Settore II - Servizio Tutela e Valorizzazione Ambientale

OGGETTO: Art.27-bis D.Lgs 152/2006 e s.m.i. Procedimento autorizzatorio unica (PAU). Ditta ENERGY BOOST Srl. Impianto di messa in riserva (R13) e recupero (R12-R4-R5) di rifiuti non pericolosi ai sensi dell'art. 208 del D. Lgs 152/2006 e s.m.i. ubicato nel Comune di Ascoli Piceno – Località via del Commercio snc.

Osservazioni

Sono stati considerati i seguenti recettori:

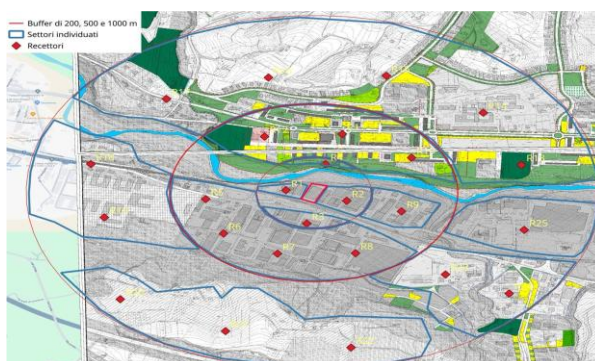
In relazione alle stazioni di monitoraggio proposte la ditta dichiara che le due stazioni, ST1 e ST2, saranno posizionate all'interno della proprietà, ad una distanza interna di circa 1 metro dalla recinzione aziendale, motivando le ragioni dell'ubicazione proposta, tra l'altro, sulla base della minore distanza delle stazioni rispetto alla distanza dei recettori. Tale affermazione non è però supportata da elementi tecnici che considerino la ricaduta degli inquinanti rispetto alle due sorgenti puntuali. Inoltre, la planimetria dei punti ST1 e ST2 non è coerente con la descrizione dell'ubicazione degli stessi né sono indicate le coordinate geografiche. Si ritiene debba essere valutata la possibilità di eseguire il monitoraggio presso i recettori più sensibili.
